COMISSÃO DE LICITAÇÃO DO SENAC-AR/RN

Pregão Eletrônico nº 033/2024

Objeto: Aquisição de equipamentos tecnológicos para renovação da infraestrutura do Data Center, Wi-Fi, equipamentos de infraestrutura para atender Centros de Educação Profissional e atual sede da Administração Regional, bem como atender a necessidade de equipamentos de infraestrutura da Casa do Comércio.

RESPOSTA(S) AO(S) PEDIDO(S) DE ESCLARECIMENTOS 26 – 31 E ERRATA 01

3.13 ACCESS POINT

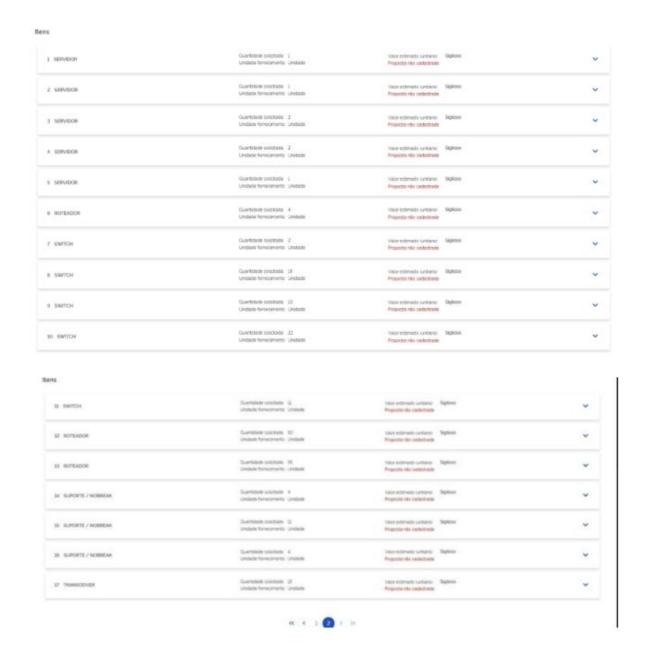
Poderia nos esclarecer se o item 17 do sistema corresponde ao item 12 do edital? Item 13: Ainda, foi constatado que o item 13 de 50 unidades de acces point não existe no sistema:

Como podemos proceder com a ausência dos itens 13 e 14 do sistema?

RESPOSTA: O certame será republicado para correção das divergências apontadas no sistema do compras.gov.
